# 改善箇所説明図①

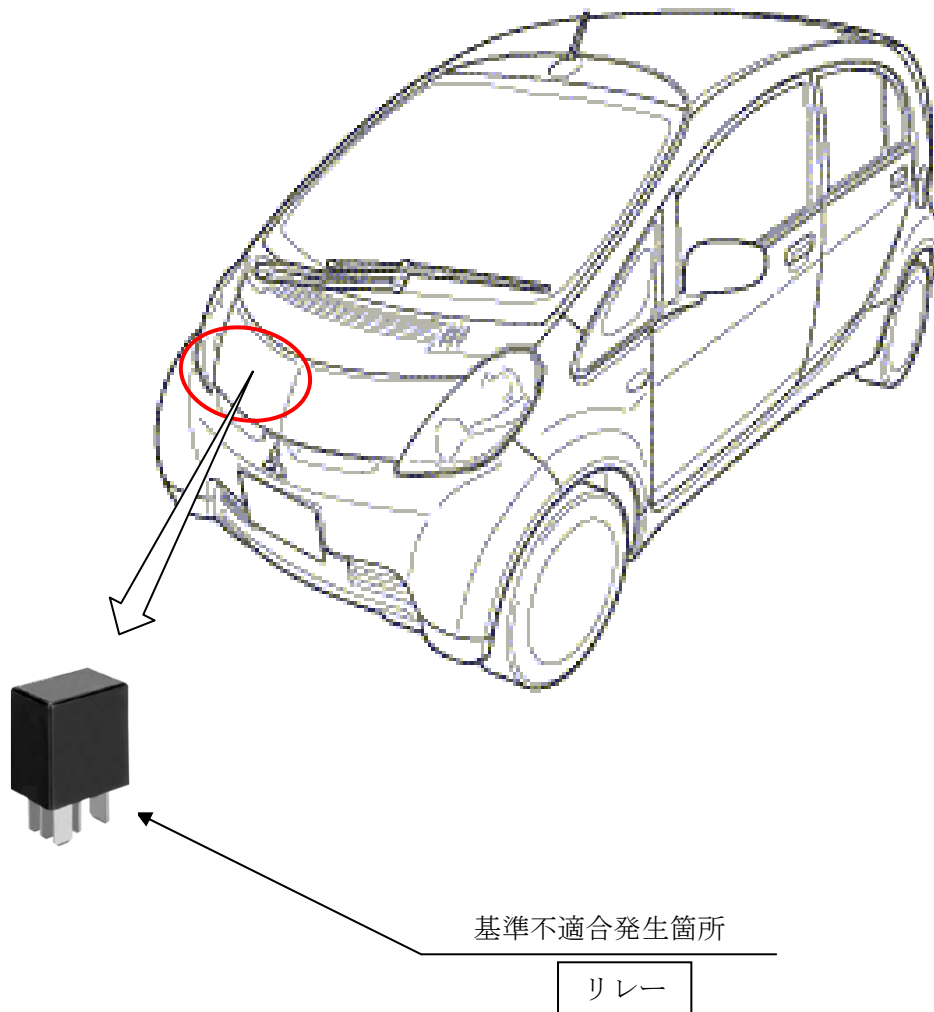
ブレーキ倍力装置に負圧を供給するブレーキ負圧電動ポンプの制御用リレーのカシメ管理が不適切なため、リレー接点がオンの状態で固着する場合があります。そのため、ブレーキ警告灯が点灯するとともに警告音が鳴り、ブレーキ負圧電動ポンプが停止し、そのままの状態で使用すると制動距離が長くなるおそれがある。

全車両、該当のリレーを対策品に交換する。

注：図中の  内は、交換する部品を示す。

識別：アクセルペダルアームの上面に白または黄色ペイントを塗布する。
